改善箇所説明図

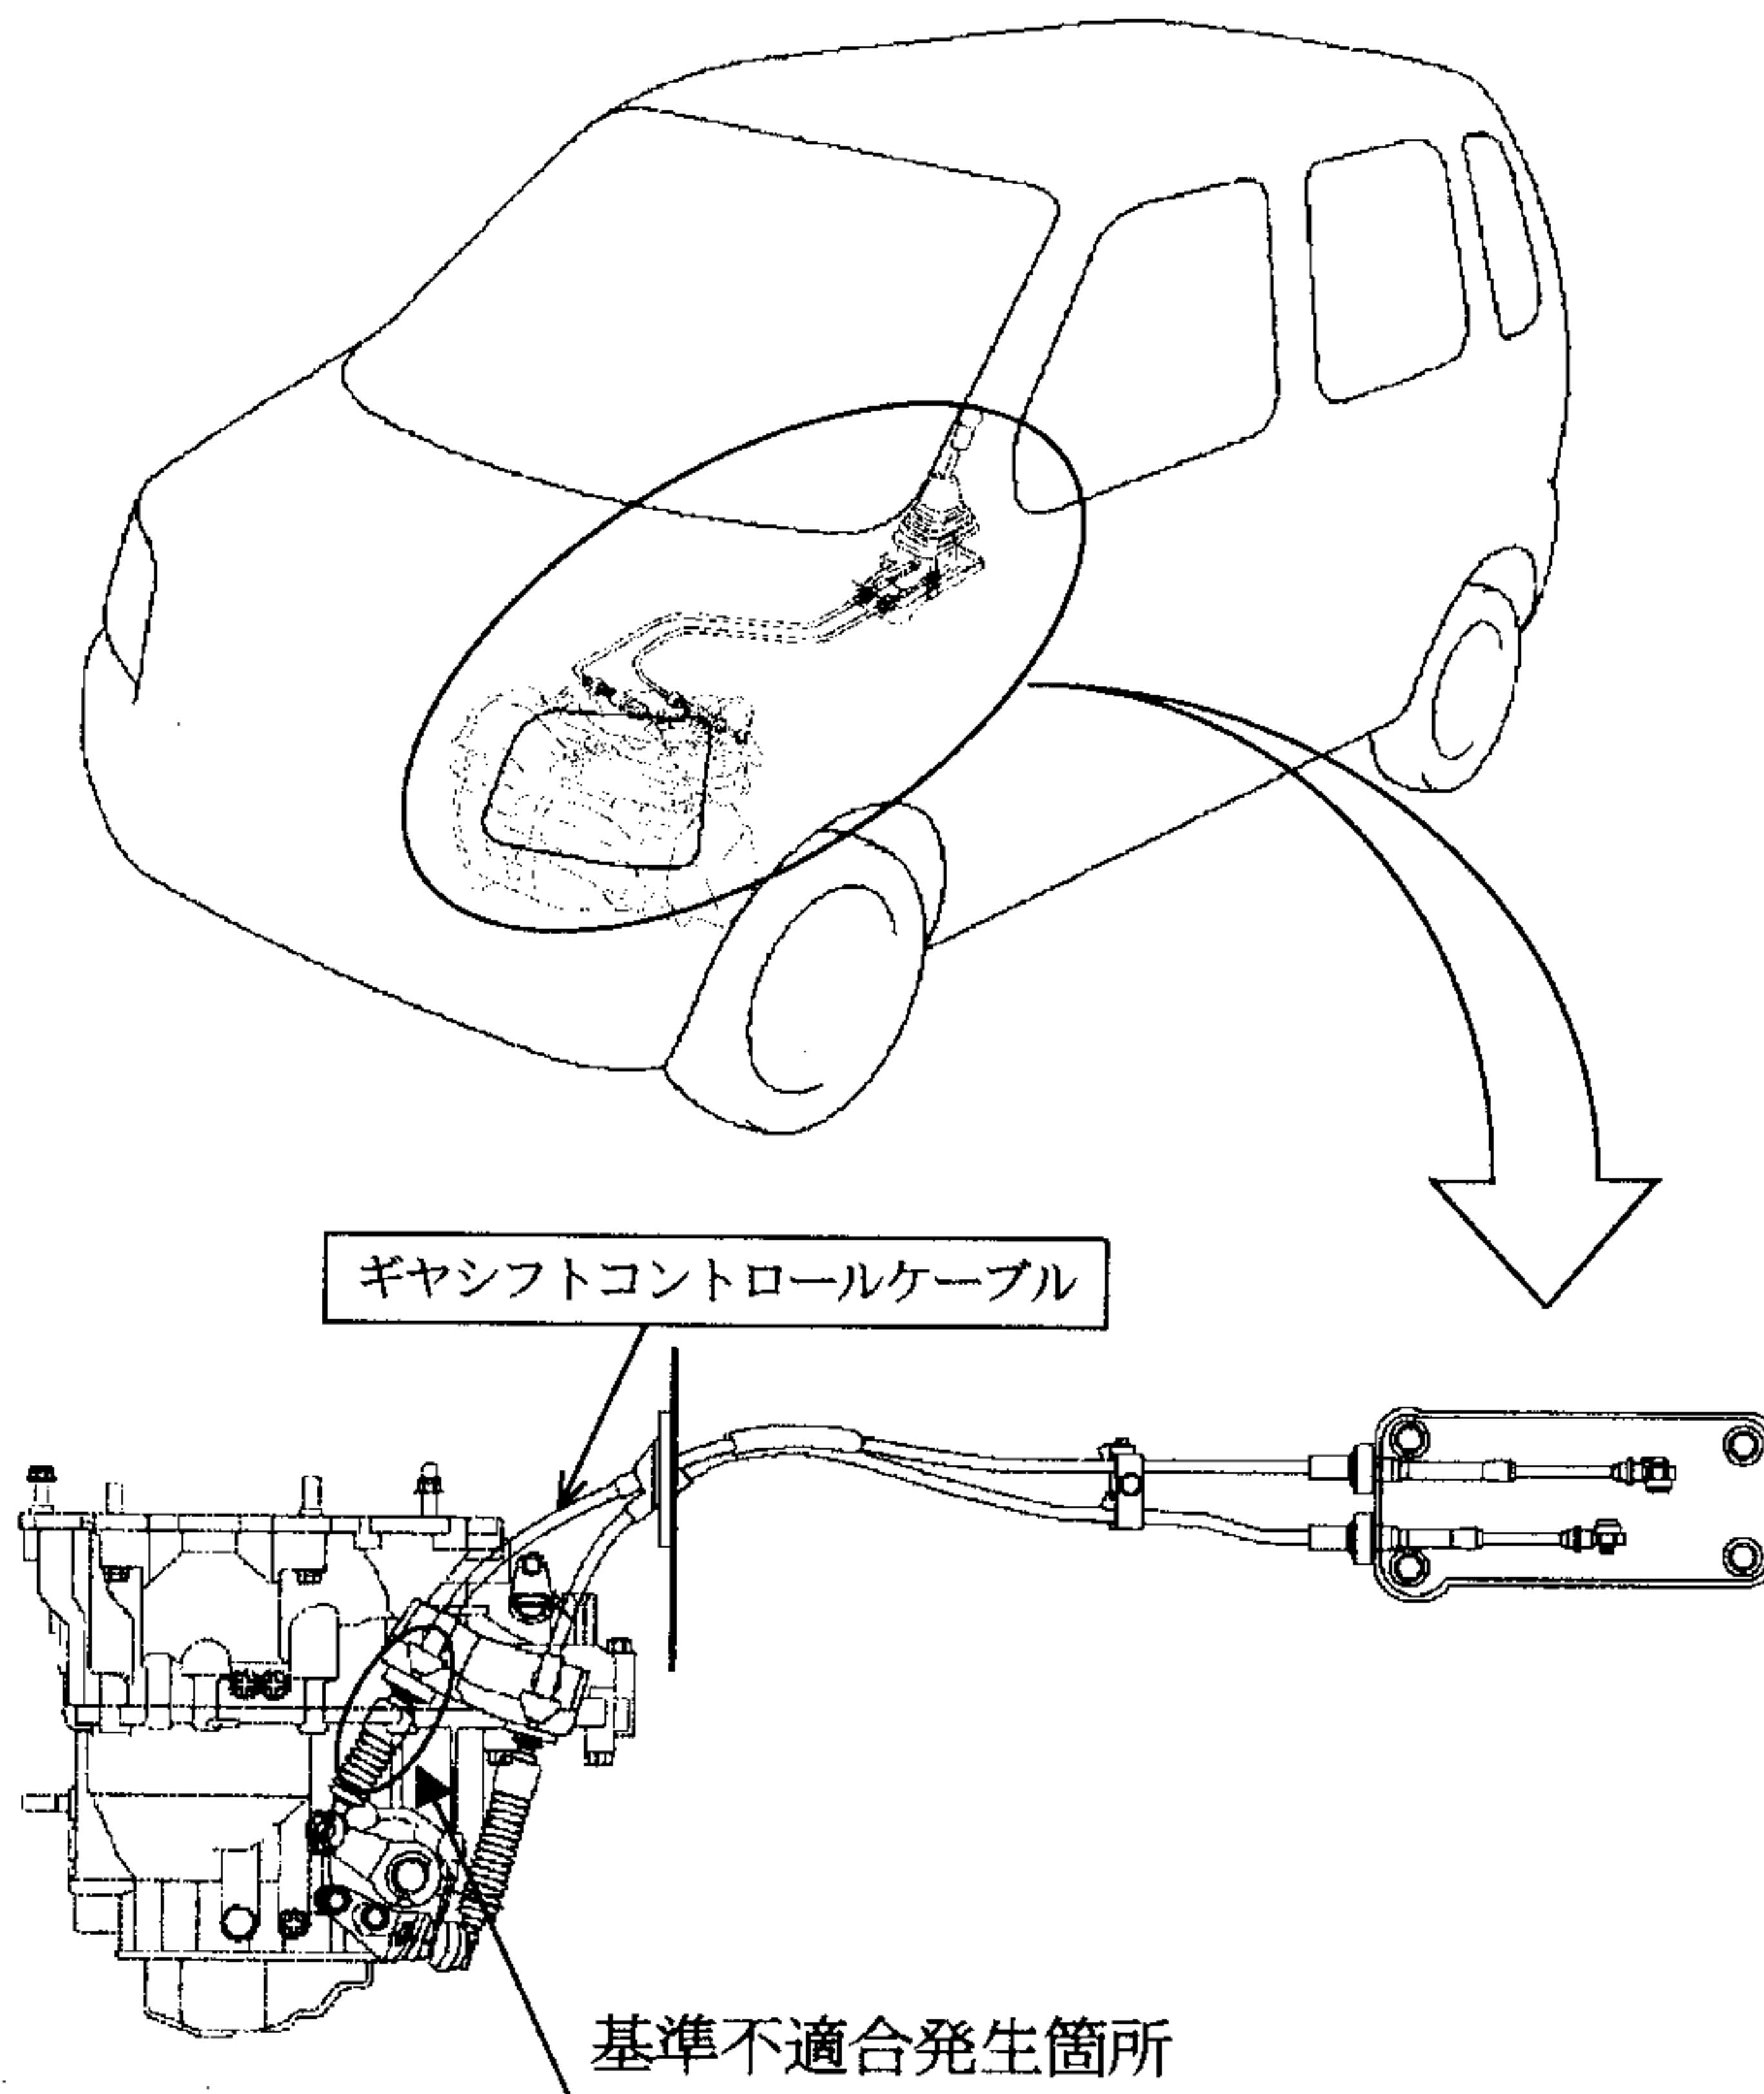
手動変速機付車のギヤシフトコントロールケーブルのインナーケーブルの強度が不足しているため、急激なギヤシフト操作を行なうと、当該インナーケーブルが変形することがある。そのため、そのまま使用を続けると、当該インナーケーブルが折損し、シフト操作ができなくなるおそれがある。

全車両、ギヤシフトコントロールケーブルを対策品と交換する。

識別：ID プレートの下部に桃色のシールを貼付する。
